Leverkusen, 21.01.2025

Antrag nach „ 24 GO NRW zur Verbesserung der Radverkehrsführung am Kreisverkehr Küppersteg sowie Entfernung der Beschilderung „Radfahrer frei“ auf der Windthorststr. in Fahrtrichtung Opladen.

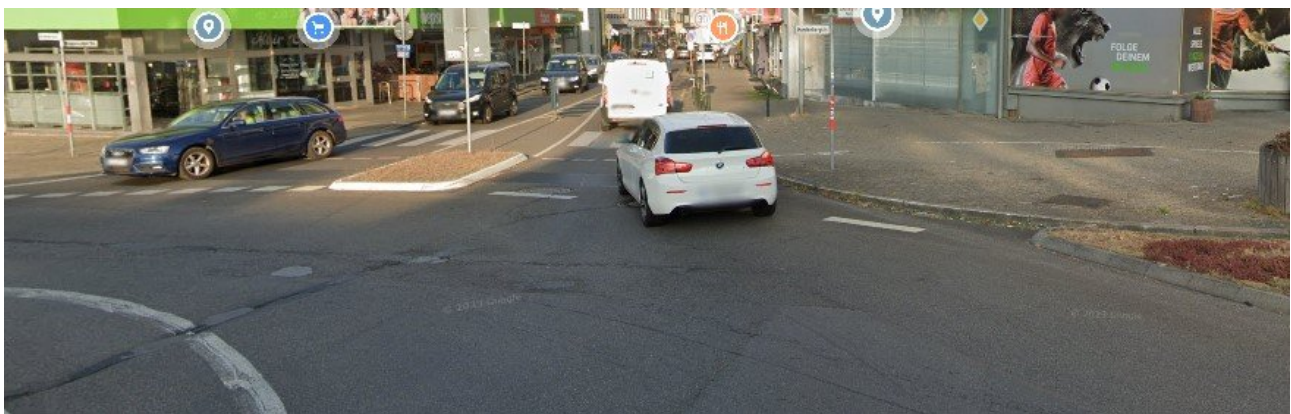
2. Hardenbergstraße. aus Fahrtrichtung Opladen kommend.

Der Radfahrer fährt von Opladen kommend auf der Straße.

Unmittelbar vor dem KVP wird er durch eine Radfuhr auf dem Gehweg geleitet, der in Richtung Küppersteger Str. führt.

Auch hier verschwindet der Radfahrer aus dem Sichtfeld der Autofahrer.

Der Radfahrer wird erst kurz vor dem Einbiegen in die Küppersteger Str. wahrgenommen.

Hier wird von dem Autofahrer eine erhöhte Aufmerksamkeit -Verkehr im KVP beobachten und anschließend den querenden Radfahrer- gefordert.

In Höhe des Fußgängerüberweges hat der Radfahrer die Möglichkeit die Küppersteger Str. in FR Wiesdorf zu queren. Dies geschieht bei ca. 90 % der Radfahrer ohne auf den Autoverkehr zu achten, nach dem Grundsatz „ich habe ja Vorfahrt“. Auch besteht die Möglichkeit ungesichert in die Küppersteger Str. zu fahren und diese dann weiter in FR Bürrig zu nutzen.

3. Küppersteger Str. aus FR Bürrig

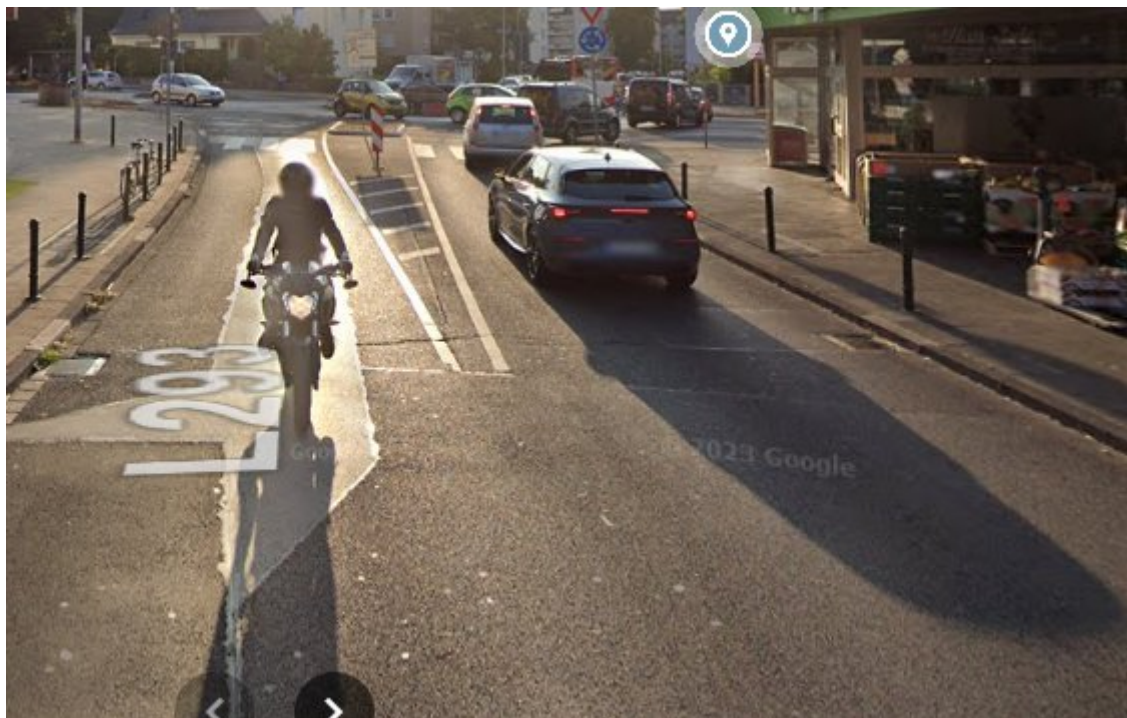
Auf der Küppersteger Str. fährt der Radfahrer aus Richtung Bürrig kommend ebenfalls auf der Straße. Hier wurde vor einigen Jahren die Geschwindigkeit werktags zwischen 7- 19 Uhr auf 30 km/h gesenkt. Hintergrund waren die dortigen starken Fußgängerquerrungen, was auch eine richtige Maßnahme war.

Hier müsste der Radfahrer, wie der Autoverkehr in den Kreisverkehr einfahren. Einige Radfahrer fahren jedoch auf den Gehweg und queren dann über den Fußgängerüberweg oder fahren in Fahrtrichtung Wiesdorf auf der Hardenbergstr. weiter.

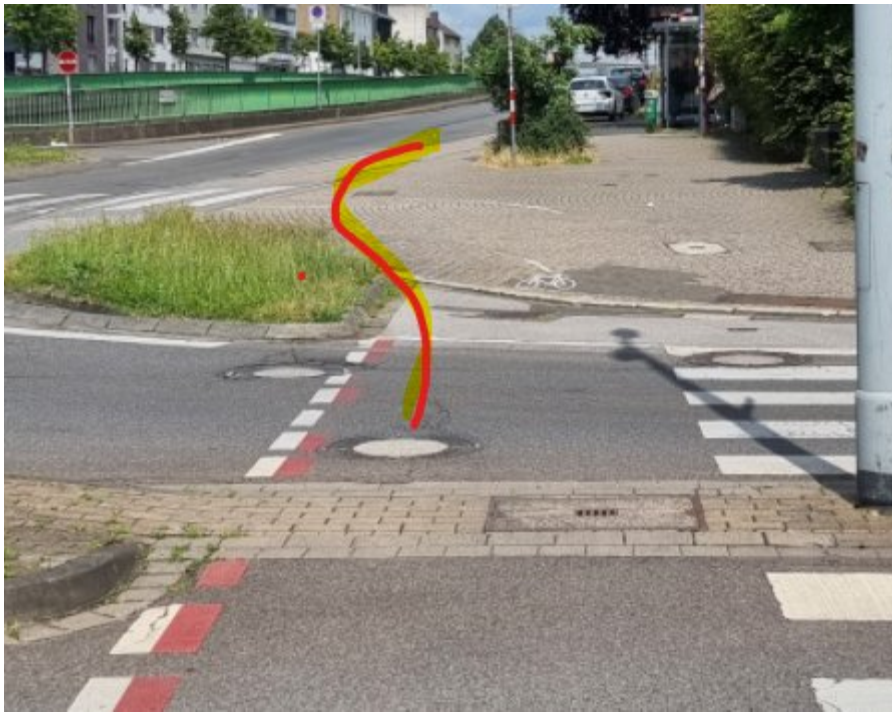
Sollten sie zu dem Ergebnis kommen, die bestehend Verkehrsführung nicht zu ändern, mache ich nachfolgende Vorschlag für die Radfahrer in FR Opladen.

Um den Radfahrer sicher in den fließenden Verkehr auf der Windhoststraße zu leiten müsste man wie im Bild skizziert, den Radfahrer vom Gehweg über die dortige Busspur (Busbucht auf die Fahrbahn) leiten.

Diese Busspur/-bucht ist so breit, dass ein sicheres Einfahren möglich ist.

Hierdurch können zahlreiche Behinderung bzw. Gefahrensituationen zwischen Radfahrer und Fußgänger an der Bushaltestelle vermieden werden.

Hier verweise ich grundsätzlich auf die Ausführungen in meiner E-Mail vom 25.06.2024, in der ich bereits aufgezeigt habe, warum seitens des hiesigen Fachbereichs im derzeitigen Ausbauzustand des Kreisverkehrs noch keine Änderungen vorgesehen sind.

Zusätzlich möchte ich in diesem Zusammenhang auch noch eine weitere Gefahrenquelle hervorheben: Verkehrsteilnehmer aus Fahrtrichtung Opladen kommend, haben gegenüber der Bushaltestelle die Möglichkeit zu wenden. Bei diesem Wendemanöver ist davon auszugehen, dass die Aufmerksamkeit und Blickrichtung der PKW-Fahrer auf die Ausfahrt des Kreisverkehrs gerichtet ist. Es wird womöglich nicht damit gerechnet, dass im Bereich hinter dem Fußgängerüberweg Radfahrer auf die Straße geführt werden.

Da hier wie bereits ausgeführt derzeit keine Gefahrenlage vorliegt, sieht der hiesige Fachbereich davon ab, durch die durch Sie angeregte Änderung der Führung des Radverkehrs, eine potenziell gefährliche Verkehrssituation herzustellen. Die angesprochenen „Beinahunfälle“ können ohne konkreten Nachweis durch uns hier nicht berücksichtigt werden.
